## 改善箇所説明図

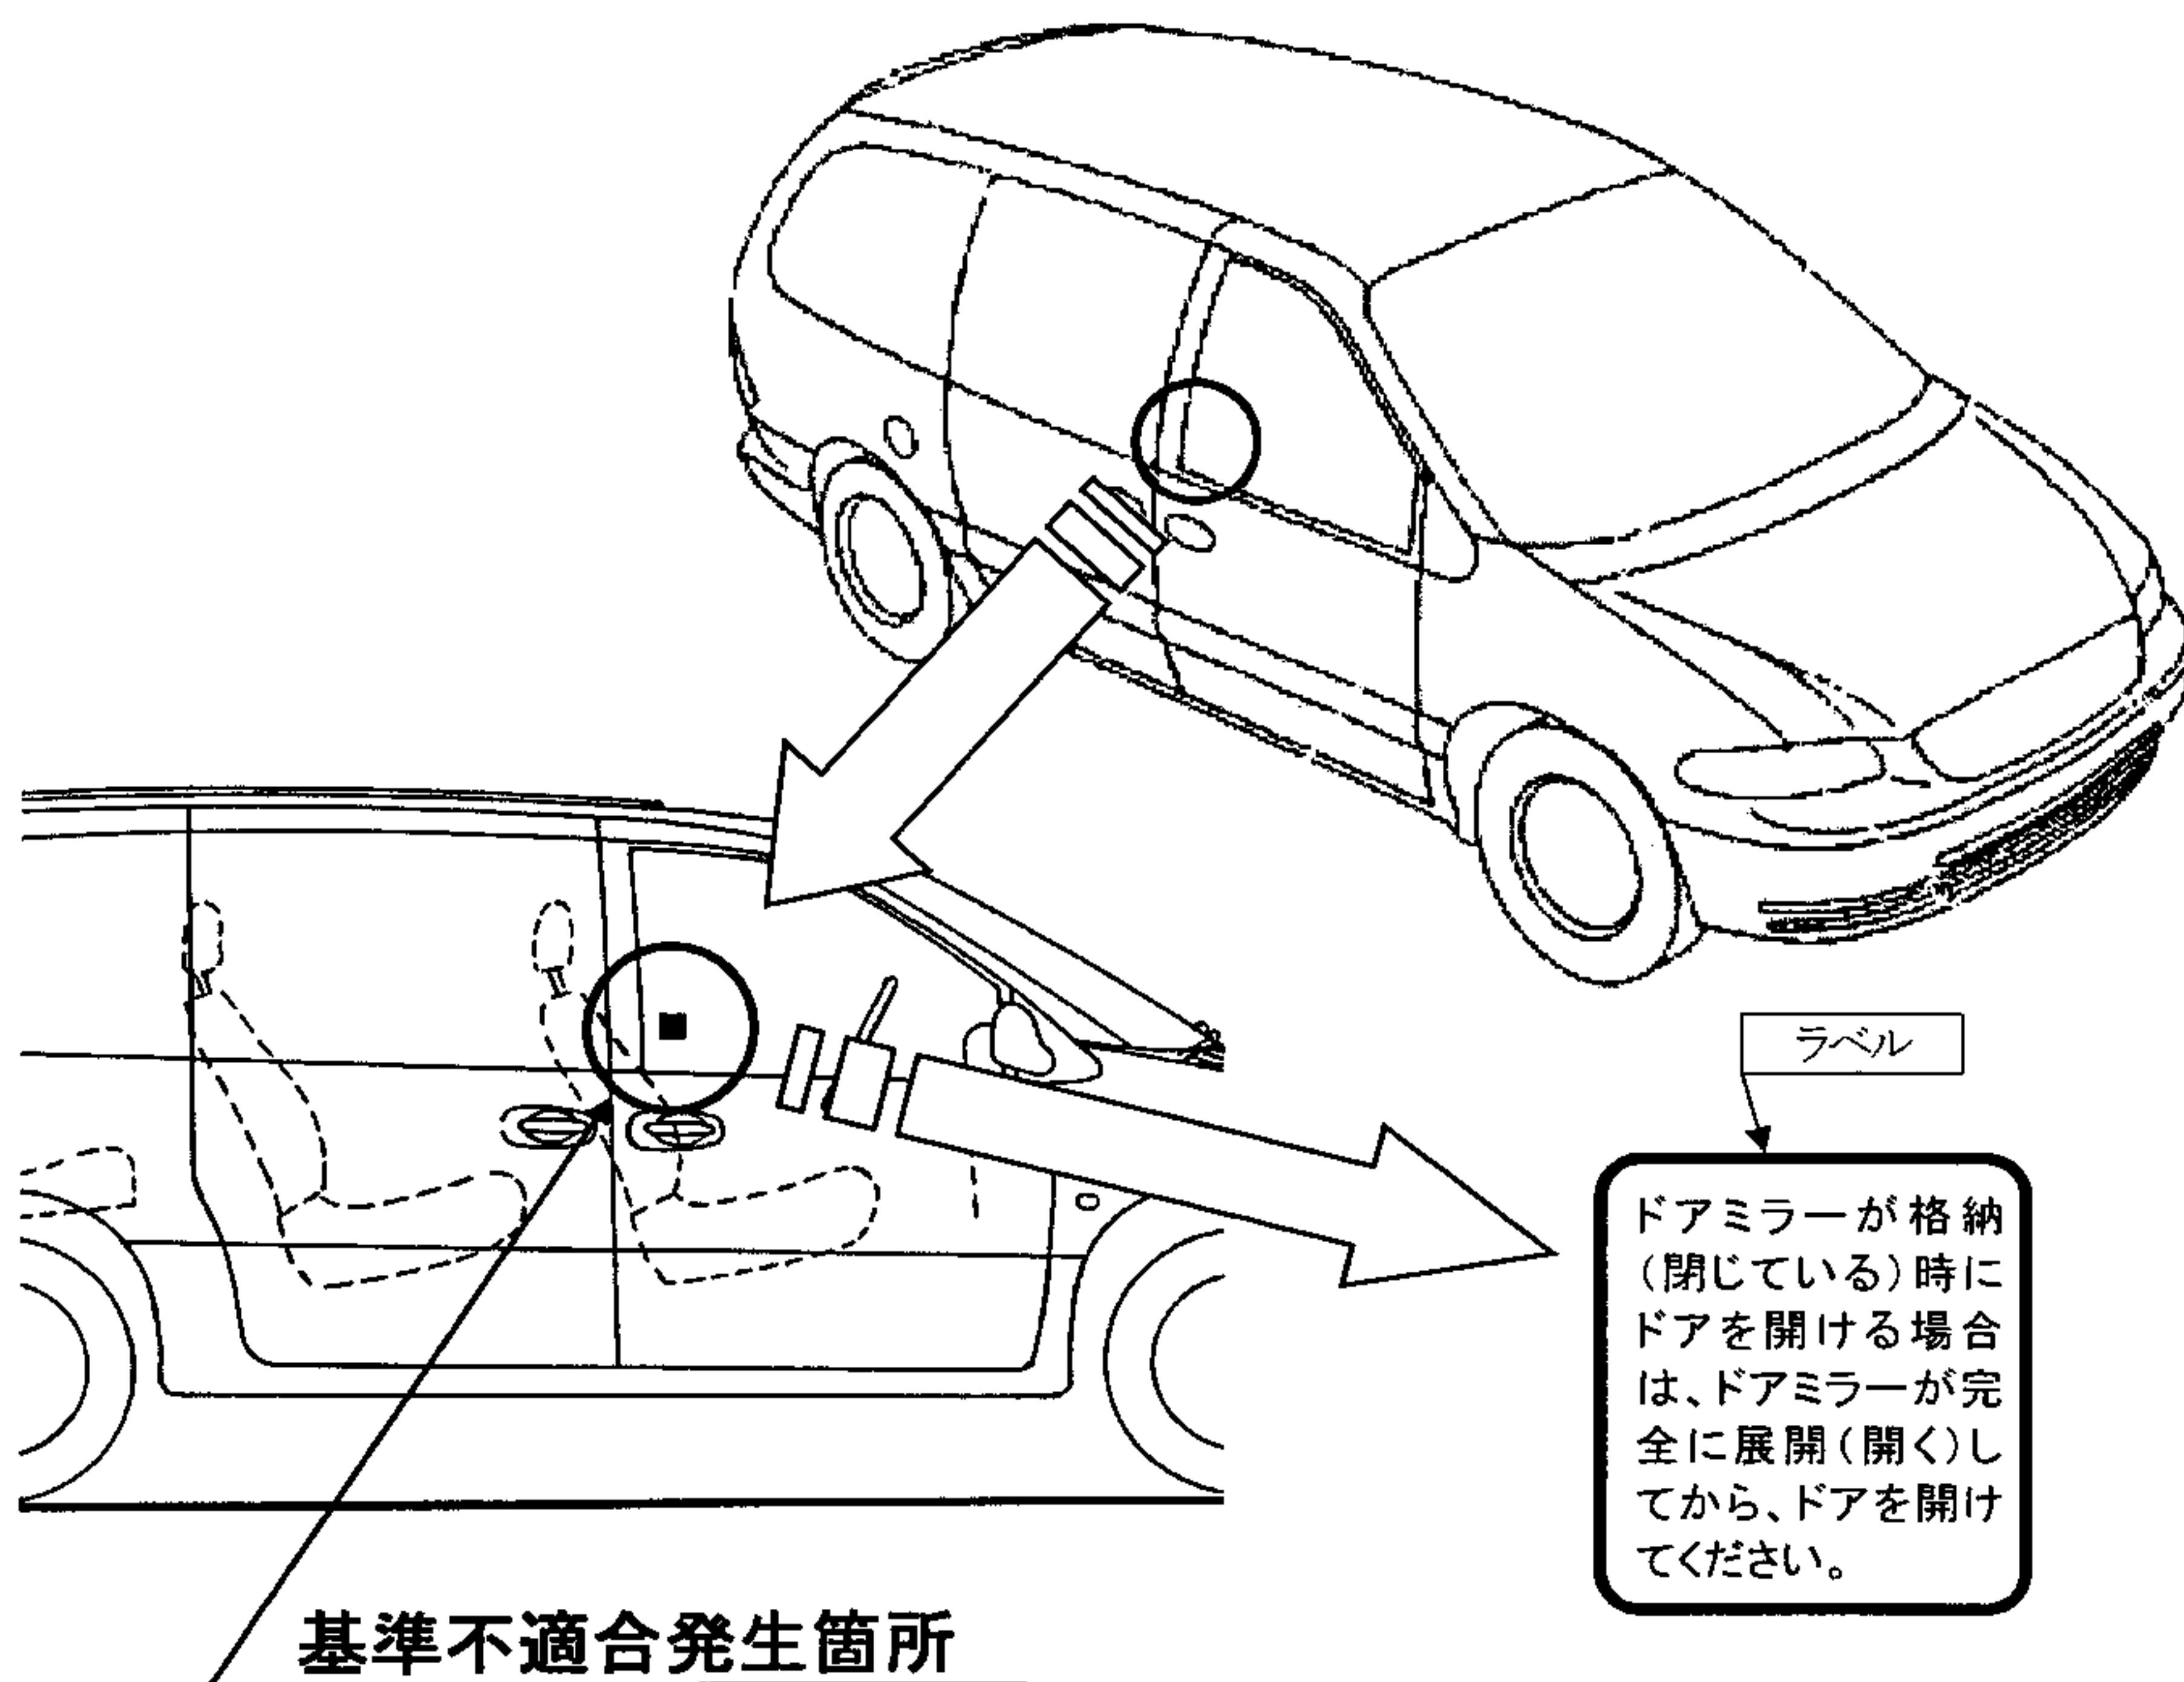
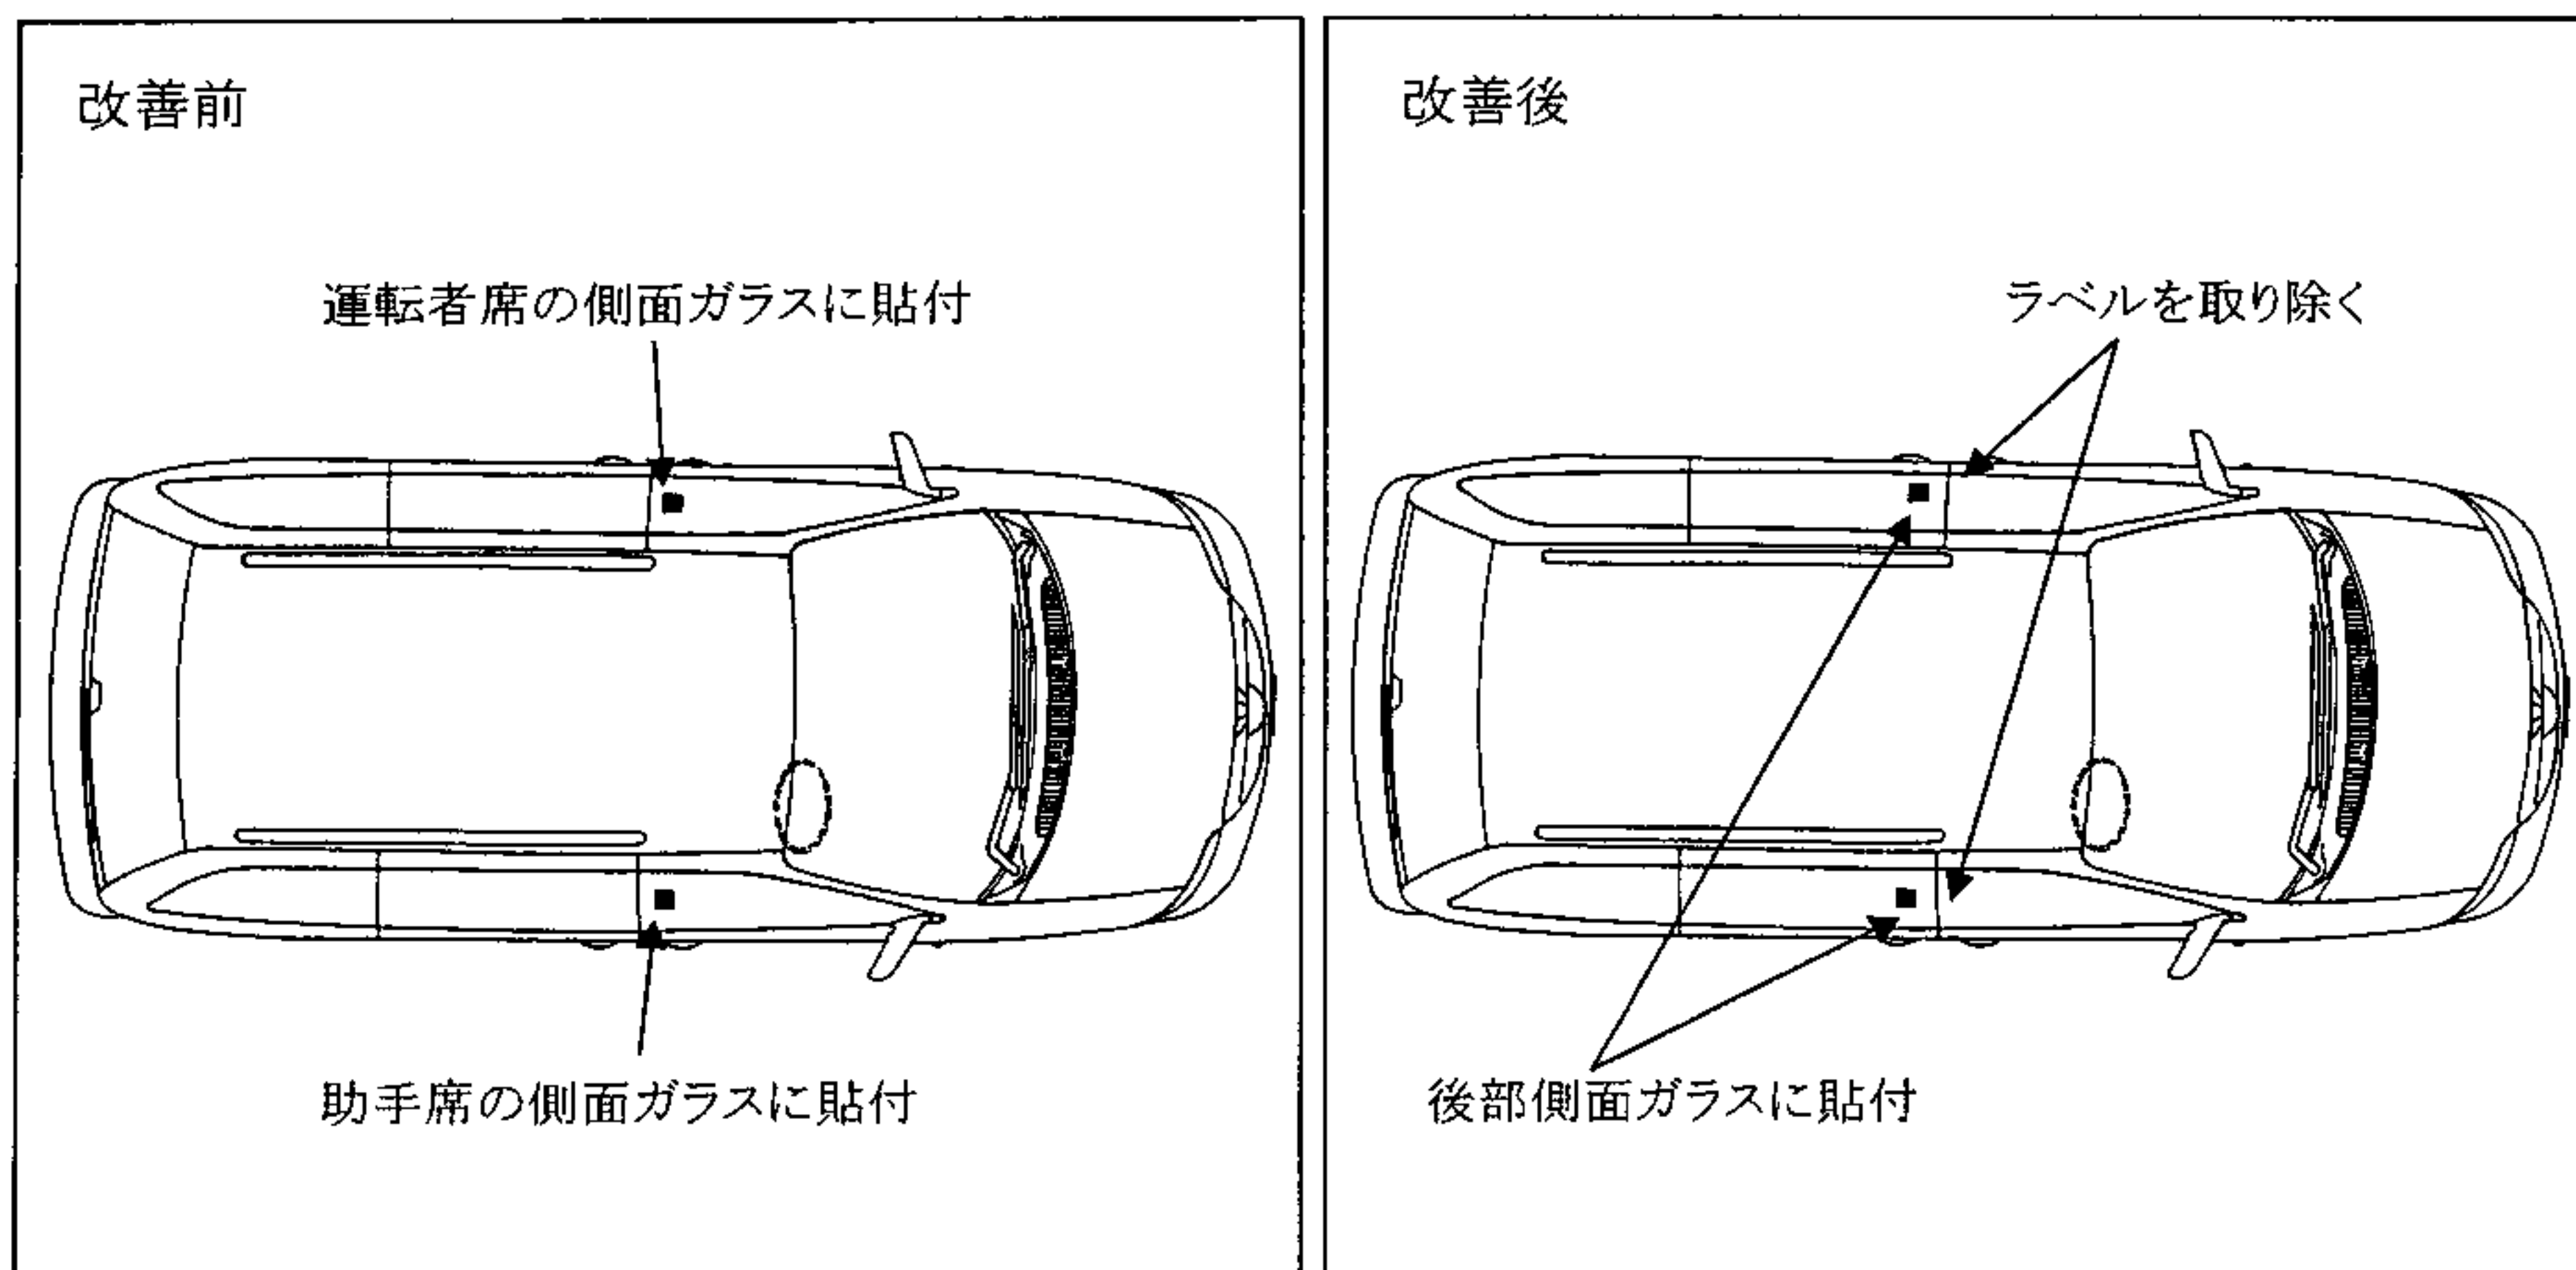
窓ガラスにおいて、電動格納式後写鏡の格納時におけるドア開閉に関する注意を示すラベルが、運転者席と助手席の側面ガラス後端下部に貼付されているため、運転者の視野を妨げるおそれがある。

全車両、当該注意ラベルを取り外し、対策された注意ラベルを左右スライディング・ドアの窓ガラス前端下部に貼付する。
